POR MEDIO DE LA CUAL SE OTORGA UN PERMISO DE VERTIMIENTOS Y SE ADOPTAN UNAS DETERMINACIONES

6. Que funcionarios de la Corporación verificaron la información aportada y, en aras de conceptuar sobre el permiso de vertimientos, se genera el informe técnico **IT-04495-2024 del 16 de julio de 2024**, en el cual se observa y concluye lo siguiente:

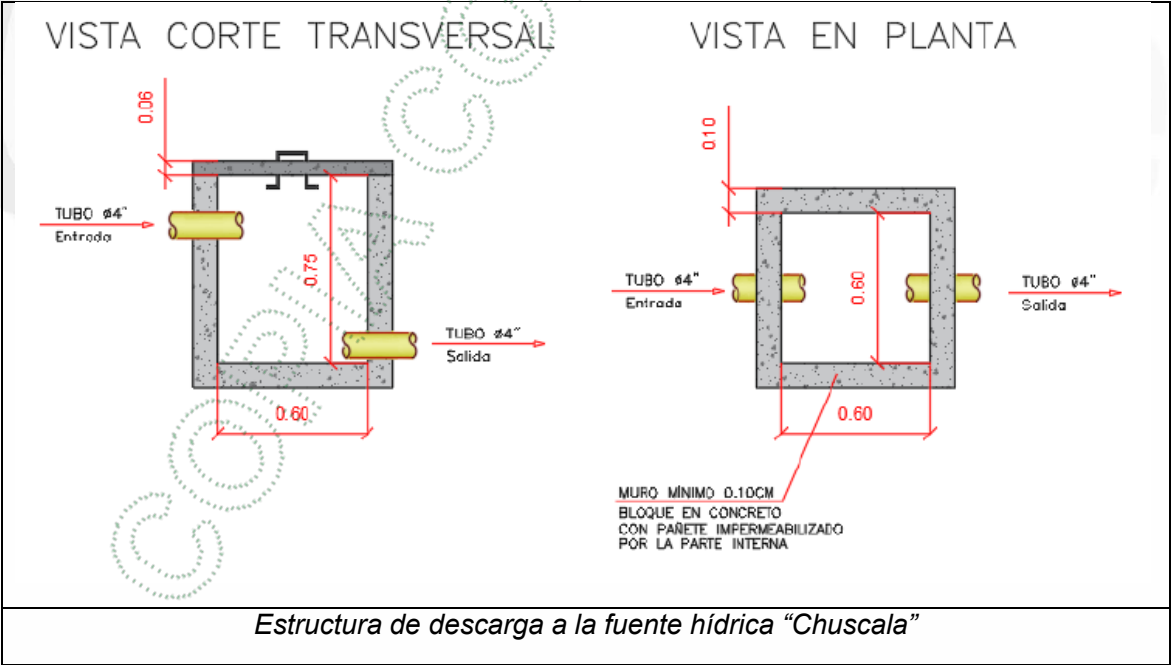
ESTUDIOS TÉCNICOS Y DISEÑOS DE LA ESTRUCTURA DE DESCARGA DE LOS VERTIMIENTOS:

De la caja de inspección se deriva una saliente en tubería de PVC sanitaria de 4", que conducen las aguas residuales generadas en la Estación de Servicio Texaco California y los demás establecimientos de comercio, hasta el punto final de descarga en la fuente hídrica denominada "Quebrada Chuscala", donde se instalará la estructura de descarga y disipación.

*** La capacidad máxima del tubo de descarga es de 0.01 m³/s, dato que fue aclarado al momento de la visita, ya que por un error de transcripción fue reportado en la documentación como 0.0001 m³/s.**

Es factible autorizar una ocupación de cauce con la obra de descarga y disipación planteada, ya que garantiza una correcta disposición de los efluentes de los STARD y STARnD, sin que se generen problemas de socavación en el punto de descarga en ribera de la "Q. Chuscala"..."

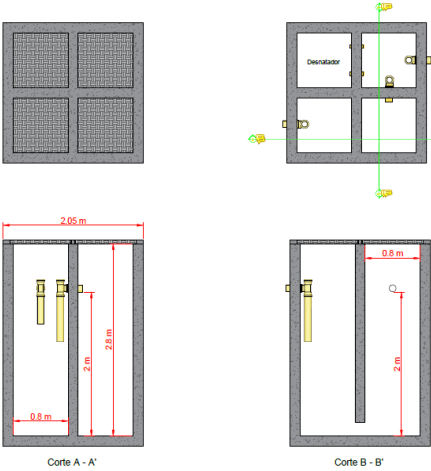
Tipo de Tratamiento	Preliminar o Pretratamiento: <u> X </u>	Primario: <u> X </u>	Secundario: <u> X </u>	Terciario: <u> </u>	Otros: ¿Cuál?: <u> </u>				
Nombre Sistema de tratamiento			Coordenadas del sistema de tratamiento						
STARD EDS TEXACO CALIFORNIA			LONGITUD (W) - X			LATITUD (N) Y			Z:
			-75	28	51	6	05	34	2120
Tipo de tratamiento	Unidades (Componentes)	Descripción de la Unidad o Componente							
Preliminar o pretratamiento	Trampa de grasas	Trampa de grasas Restaurante 250 Grados Cilíndrico prefabricado Altura: 1.0 m Radio: 0.9 m							
		Trampa de grasas Restaurante Tienda de Pedro California Geometría: cubica Altura – ancho: 0.6m * 0.6m Profundo: 0.8m							
Tratamiento primario	Sistema Séptico	Volumen: 7.543 m³ Largo cilíndrico: 2.4 metros Diámetro (altura): 2.0 metros

Altura útil: 1.8 metros Número de compartimientos: 2
Tratamiento secundario	FAFA	Volumen: 3.68 m ³ Largo cilíndrico: 1.0 metro Diámetro (altura): 2.0 metros Material filtrante: rosetones plásticos
Manejo de Lodos	Gestor externo	
Esquema trampa de grasas	TRAMPA DE GRASAS 250 GRADOS VISTA EN PLANTA  VISTA CORTE TRANSVERSAL  TRAMPA DE GRASAS LA TIENDA DE PEDRO CALIFORNIA VISTA EN PLANTA  VISTA CORTE TRANSVERSAL 	
Esquema y descripción del sistema séptico	Eficiencia: 90 % 24 h/día 30 Días/mes  VISTA LATERAL  DETALLE TUBERÍA PERFORADA DESAGÜE DE LODOS

Tipo de Tratamiento	Preliminar o Pretratamiento: X	Primario: —	Secundario: —	Terciario: —	Otros: ¿Cuál?: —		
Nombre Sistema de tratamiento		Coordenadas del sistema de tratamiento Magna sirgas					
STARnD EDS TEXACO CALIFORNIA		LONGITUD (W) - X			LATITUD (N) Y		Z:
		-75	28	49.4	6	5	33.2
Tipo de tratamiento	Unidades (Componentes)	Descripción de la Unidad o Componente					
Preliminar o pretratamiento	Trampa Grasas	Trampa de grasas EDS Texaco California Geometría: Rectangular Número de unidades: 4 Dimensiones de cada unidad Altura total: 2.8m Altura útil: 2 m Largo: 0.8 m Ancho: 0.8 m					
Tratamiento primario	N.A	N.A					
Tratamiento secundario	N.A	N.A					
Manejo de Lodos	Gestor externo						
Esquema trampa de grasas EDS y Sistema séptico de la EDS

Parágrafo 2°. Se sugiere implementar Tratamiento preliminar o pretratamiento en el Sistema de Tratamiento de Aguas Residuales, con el fin de cumplir con la normativa aplicable.

Parágrafo 3°. Los sistemas de tratamiento deberán contar con las respectivas cajas de inspección

Parágrafo 5°, INFORMAR que al STARD no pueden ingresar aguas tratadas del STARnD, ya que cada sistema debe tener su tubería de salida independiente, de tal forma que no se mezclen antes de su disposición final en la estructura de descarga y disipación común, donde si pueden unirse los dos efluentes ya tratados.

A continuación, se presenta el esquema de la estructura de descarga con sus dimensiones:

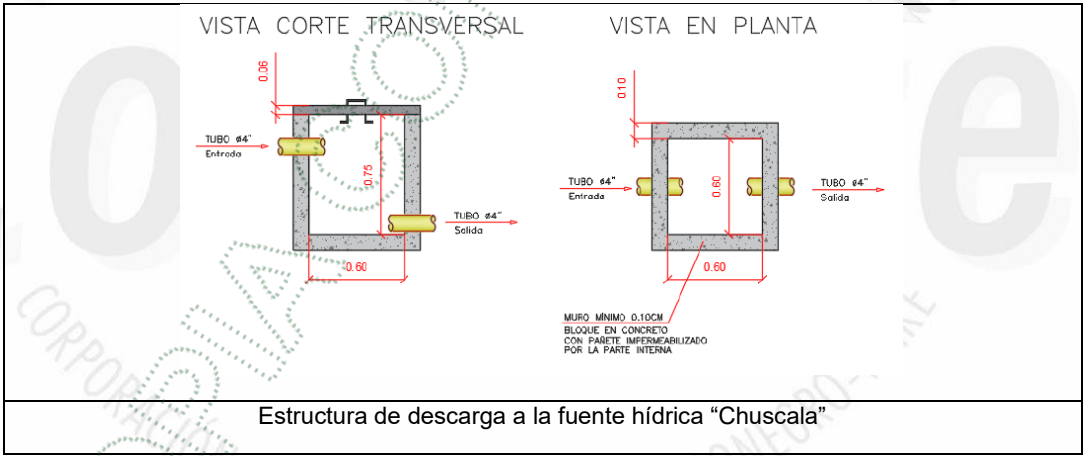
Obra N°:			1	Tipo de la Obra:		Estructura de descarga y disipación		
Nombre de la Fuente:			Quebrada Chuscala			Duración de la Obra:	Permanente	
Coordenadas						Altura(m):	0,75	
LONGITUD (W) - X			LATITUD (N) Y		Z	Ancho(m):	0,6	
-75	28	51.4	6	05	33.1	2119	Longitud(m):	0,6
							Pendiente longitudinal (%)	1,0
							Profundidad de Socavación(m):	N.A
							Capacidad(m³/seg):	0,01
							Cota Lámina de agua de la fuente de Tr= 100 años (m)	N.A
							Cota Batea de la obra(m)	2,118
Observaciones:			La pendiente longitudinal corresponde a la inclinación de la tubería de salida hacia la fuente hídrica.

Parágrafo primero: La referida obra, deberá ser implementada en campo, en el **término de tres (03) meses**, contados a partir de la ejecutoria del presente acto administrativo y deberá informar a la Corporación para su respectiva aprobación.

Parágrafo segundo: Esta autorización se realiza considerando que la obra referida se ajustará totalmente a la propuesta de diseño teórica (planos y memorias de cálculo) presentada en los estudios que reposan en el expediente ambiental.
